## **FISCHBEKER REETHEN - KOMMUNALTRASSE**

**ABSTIMMUNGSTERMIN 01.04.2022**  
**BA-H, BSW, BUKEA, BVM, IBA UND HOCHBAHN**

Beide Abbildungen: IBA Hamburg GmbH. Obere Abbildung: Vollwertige Kommunaltrasse in Dammlage (Darstellung auf Grundlage 1. Verschickung), Regelquerschnitt von IPROconsult (1. Verschickung, 04.2020)

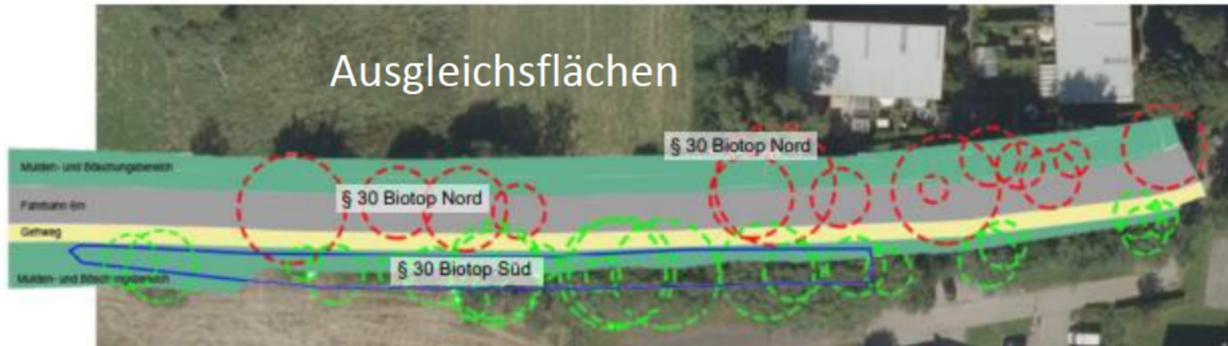
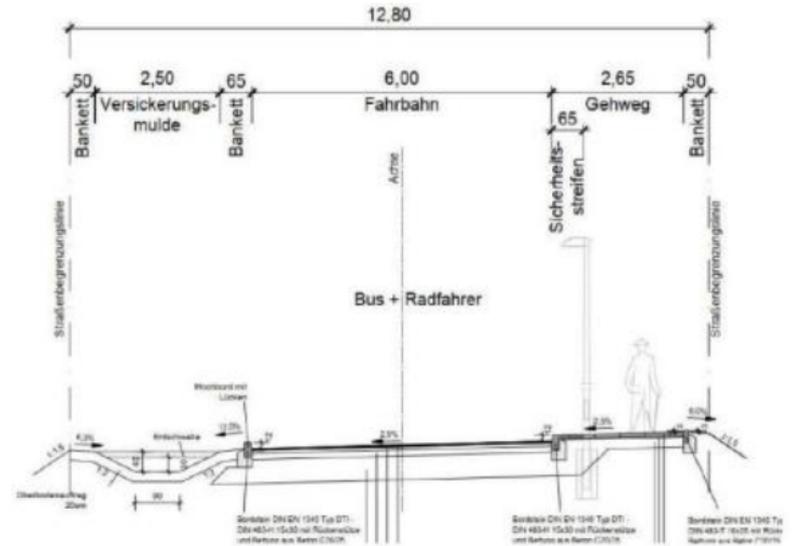
- 1. Verschickung: Kommunaltrasse mit 12,80 m, Realisierung in Dammlage
- BUKEA: negative Auswirkungen auf geschützte Biotope befürchtet

Alternative Buslinienführung ohne Kommunaltrasse – Variante 1, SBI, 02.2021

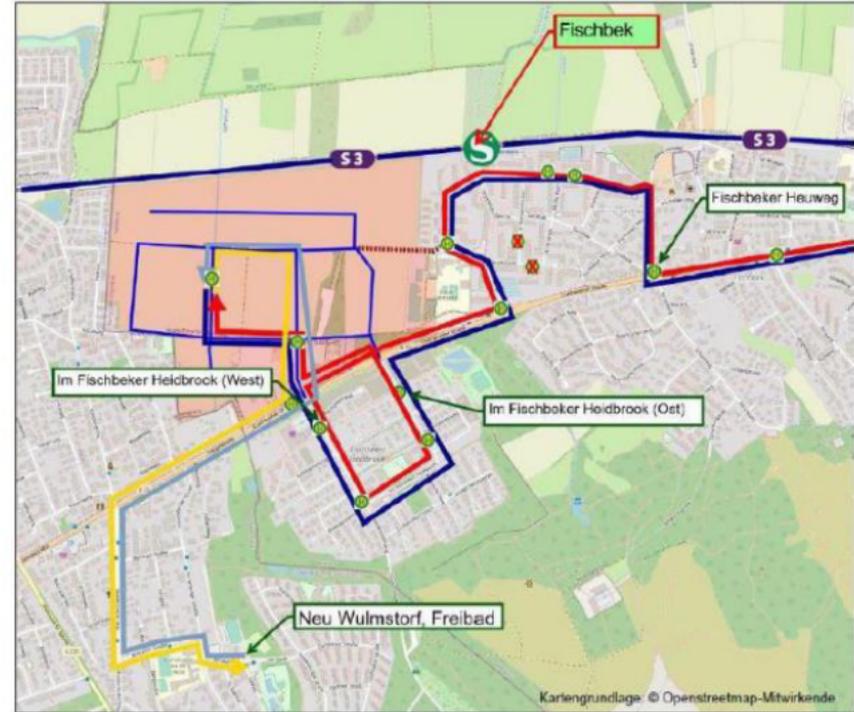
- Fahrtzeitverlust durch mehrmaliges Queren / Abbiegevorgänge auf B73 mit Rückstau in Spitzenstunden
- Keine direkte Anbindung NF 67 an S-Bahnhaltestelle, Umweg über Fischbeker Heidbrook
- Unattraktives ÖPNV-Angebot und geringe Erschließungsqualität lässt MIV-Anteil in NF 67 steigen
- Geringere Zielerreichung Mobilitätswende und Klimaplan

→ **Prüfauftrag an IBA, naturschutzfachlich verträgliche Varianten für Kommunaltrasse ausarbeiten zu lassen**

# IBA - VARIANTE 1

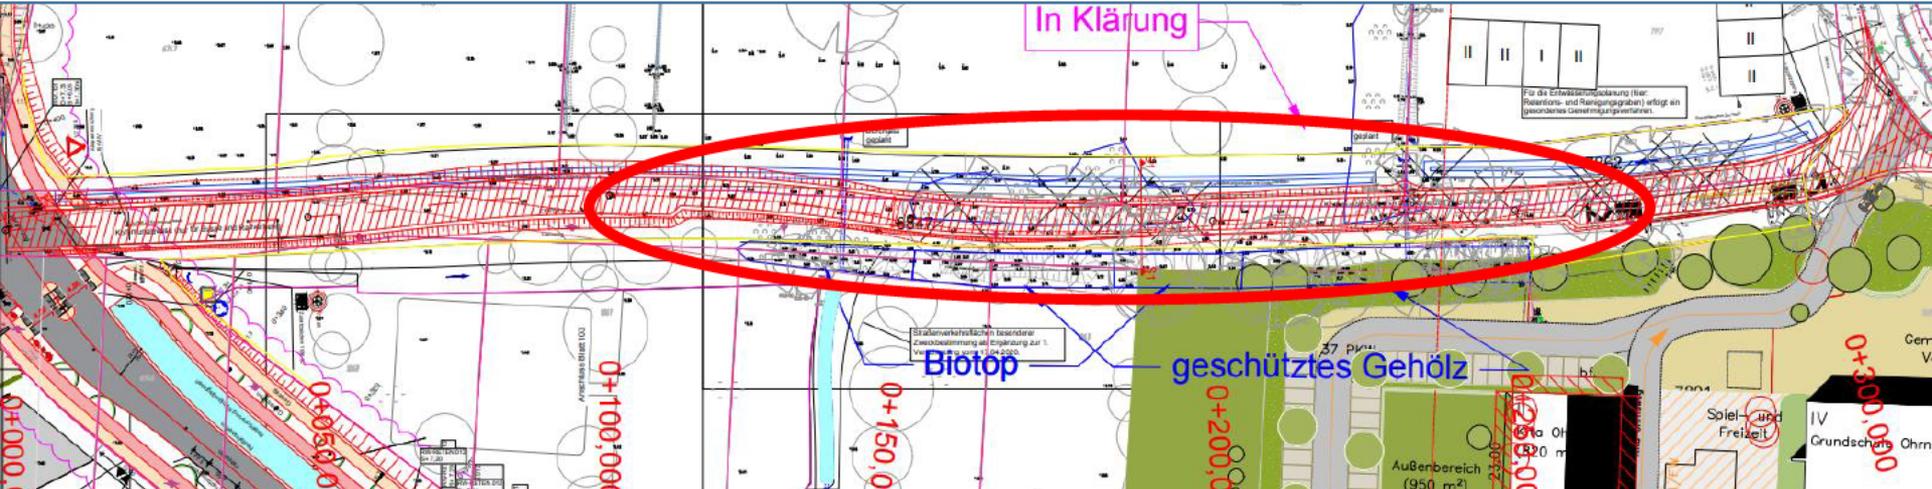
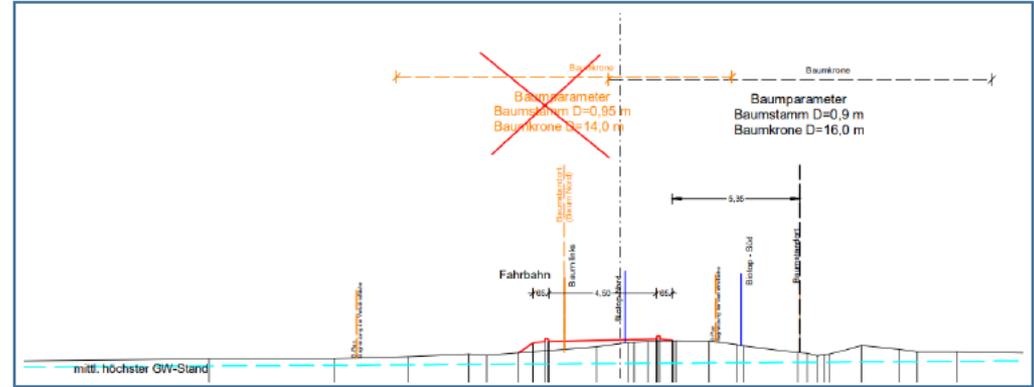
- Reduktion der Dammlage
- Engstelle 145 m mit 4,50 m Fahrbahnbreite; Buswartebereiche.
- Überholverbot Bus-Rad
- Begegnung Bus-Fahrrad nicht zulässig
- Gehweg entfällt
- nördliches Biotop entfällt
- Ableitung Oberflächenwasser in Fischbeker Moorland (nördlich d. Kommunaltrasse)

Planausschnitt aus BUKEA-Stellungnahme N vom 18.02.2022

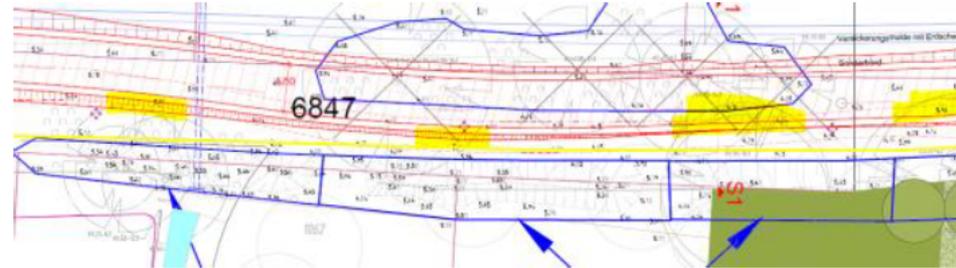
- Nördliches, nach § 30 Bundesnaturschutzgesetz geschütztes Biotop wird zerstört
- Erhalt südlicher Biotopbestandteile scheinen nicht gewährleistet, da Wurzeln unter bereits vorhandenem Weg vermutet werden.
- Wurzelsuchgrabungen werden abgelehnt
- Wurzelschutzmaßnahmen bei größeren Bäumen bei 5 m Abstand werden abgelehnt aufgrund DIN 18920 und RAS-LP (keine zusätzliche Belastung in Kronentraufbereich)

Planausschnitt aus BUKEA-Stellungnahme N vom 18.02.2022

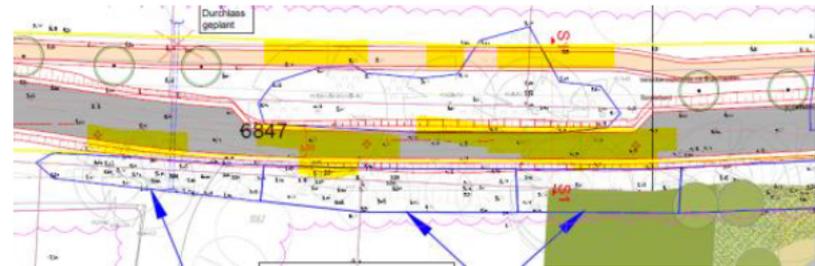
- Verlust südliches und nördliches Biotop befürchtet aufgrund vermuteter Wurzeln unterhalb der Fläche der Baumkronen

**→Ablehnung der Kommunaltrasse, da Aufschüttungen, versiegelte Verkehrsflächen und Busverkehr zu erheblichen Beeinträchtigungen der Funktionalität des Biotopverbundes führen und die Zerstörung von Biotopen nicht ausgeschlossen werden kann**

**→Vorschlag: minimalinvasive Geh- und Radwegeverbindung mit wassergebundener Decke**
